MĚSTO CHRUDIM

Stanovení technických podmínek k PDPS „Reko MS Chrudim – S. K. Neumanna a Spojovací“

Stanovení technických podmínek k PD PDPS „Reko MS Chrudim – S. K. Neumanna“ k rekonstrukci plynovodní přípojky

Objekt	08/2021	NAMH DPS	D.
Posloupnost	1/1	1/1	1/1
Stavba	SÁVBA Č. 7700103114		
Stav	REKONSTRUKCE – S. K. NEUMANN		
Stav	GASNET s.r.o.		
Stav	TYPY REZY VAKOPEM		
Stav	D.2-01-08.1		
Stav	DOKUMENTACE PRO PROVEDENÍ STAVBY		
Stav	1/1		
Stav	PS01

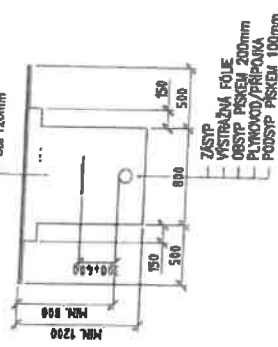
7. Hloubka krytí plynovodu bude min. dle ČSN 73 6005 jeho obsyp a skladba nově provedeného souvrství budou odpovídat odsouhlaseným vzorovým řezům rýhou, viz příloha. Zásah do chodníku musí být před záhozem odsouhlasen zástupcem Odboru investic s ohledem na kontrolu minimální hloubky krytí.

10. **Vzhledem k provádění přípojek bude asfaltobetonový kryt chodníku obnoven v celé šíři komunikace. Po uložení potrubí a jeho následném obsypu budou provedeny podkladní a konstrukční vrstvy vozovky minimálně v kvalitě odpovídající TP 146 – motorické komunikace viz příloha.**

11. Všechny svislé stykové plochy v obou místech zásahu do komunikace musí být řádně vodonepropustně utěsněny modifikovanou asfaltovou zálivkou.
12. Před zhotovením konstrukčních vrstev komunikace (vzorový řez rýhou) - bude provedena zkouška hutnění akreditovanou firmou v rozsahu min. 1x na každých 50 bm trasy. Její výsledek bude předán zástupci Odboru investic při přebírání opravy povrchu komunikace. Hodnoty hutnění zkoušky budou dosahovat minimálně TP 146 č. 4 nemotorické komunikace. Hutněno bude po vrstvách tloušťky max. 200 mm.

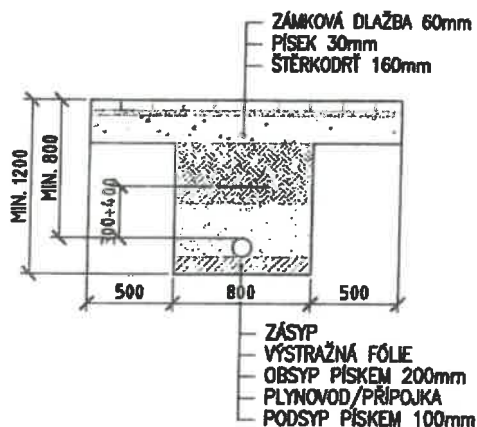
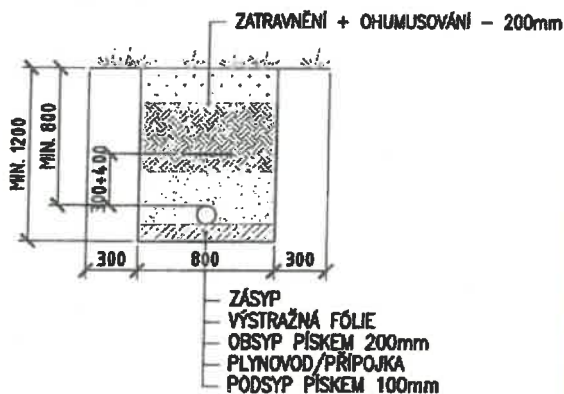
7. Hloubka krytí plynovod bude min. dle ČSN 73 6005 jeho obsyp a skladba nově provedeného souvrství budou odpovídat odsouhlaseným vzorovým řežům rýhou, viz příloha. Zásah do chodníku musí být před záhozem odsouhlasen zástupcem Odboru investic s ohledem na kontrolu minimální hloubky krytí.

11. Všechny svislé stykové plochy v obou místech zásahu do komunikace musí být řádně vodonepropustně utěsněny modifikovanou asfaltovou zálivkou.
12. Před zhotovením konstrukčních vrstev komunikace (vzorový řez rýhou) - bude provedena zkouška hutnění akreditovanou firmou v rozsahu min. 1x na každých 50 bm trasy. Její výsledek bude předán zástupci Odboru investic při přebírání opravy povrchu komunikace. Hodnoty hutnění zkoušky budou dosahovat minimálně TP 146 č. 4 nemotorické komunikace. Hutnění bude po vrstvách tloušťky max. 200 mm.
